Infrastruktur Busverkehr

Dattenberg, Kriens

Vorgezogenes Road Safety Audit
122462

Abbildung 8: Mögliche Massnahmen, Peyer Projekte GmbH

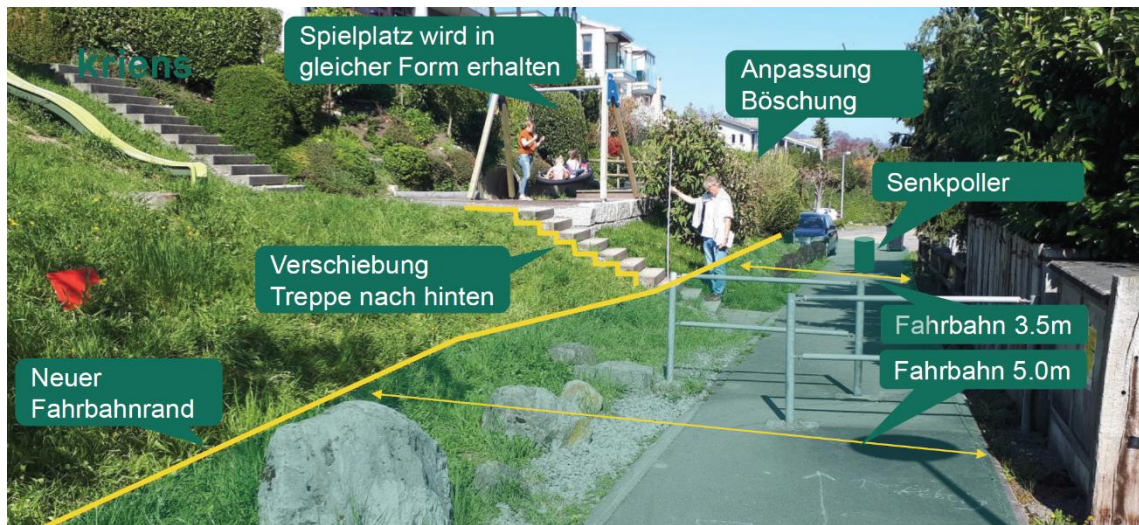
Für die Beseitigung der Durchgangssperre als neue Verbindungsstrasse sind gemäss des Vorprojekts Agglo Mobil 4 drei Varianten denkbar. In sämtlichen Varianten ist geplant, die Durchfahrt des motorisierten Individualverkehrs mit einem Poller oder einer Schranke zu verhindern (Abbildung 8).

In allen Varianten entsteht aufgrund der Böschung, Blocksteinmauer oder Stützmauer durch die Verbreiterung beim Beginn und Ende des Durchfahrtsbereichs eine unübersichtliche Ecke (Abbildung 9).

- Der Zugang am Beginn und Ende soll übersichtlich gestaltet oder mit einem Geländer abgesichert werden. Es soll aus einer Beobachtungsdistanz von 1 m vom neuen Fahrbahnrand entfernt eine Sichtweite von 20 m auf die Fahrbahn der Durchgangssperre gewährleistet werden.
- Die Breite der Fahrbahn von 3,5 m soll im Bereich der Durchgangssperre möglichst homogen sein. Die im Bericht ausgearbeitete Variante weist eine variable Fahrbahnbreite auf. Das einzige Kriterium für eine punktuelle Aufweitung wäre, wenn die Befahrbarkeit (Überprüfung der Schleppkurve) nicht gewährleistet ist.
